<b>URGENT – ACTION DE SECURITE</b>	
A l'attention des Biologistes-Responsables, des Directeurs des Etablissements de Santé et des Correspondants locaux de Réactovigilance	
Dossier réf. Roche :	SBN-CPS-2018-010
Instruments concernés :	<b>cobas e 411</b> version disque (réf. 04775279001) <b>cobas e 411</b> version rack (réf. 04775201001)

Cette action de sécurité concerne uniquement les **cobas e 411** (versions rack et disque) équipés du modèle pinch valve **type 3 assy** proposé depuis avril 2018 (voir page suivante pour identifier le type de pinch valve installé).

### Identification du type de pinch valve installé :

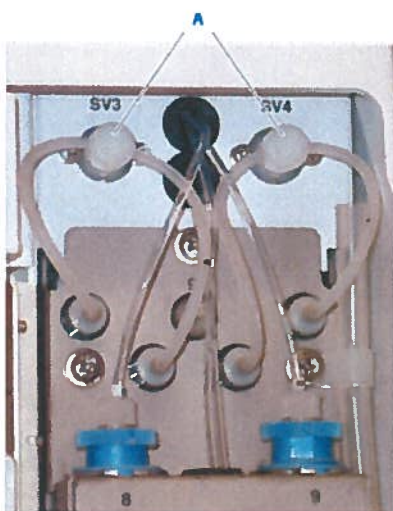
Ainsi, indépendamment du modèle de pinch valve installé (type 2 assy ou nouveau modèle type 3 assy), les utilisateurs doivent remplacer les tuyaux pinch valve tous les mois (en mode alimentation rack activé) ou tous les deux mois (en mode alimentation rack désactivé).

Type 2 assy

Type 3 assy (présence de points noirs sur les pinch valves)

- Remplacer les tuyaux pinch valve après un mois lorsque le mode alimentation rack est activé,
- Remplacer les tuyaux pinch valve après deux mois lorsque le mode alimentation rack n'est pas activé.
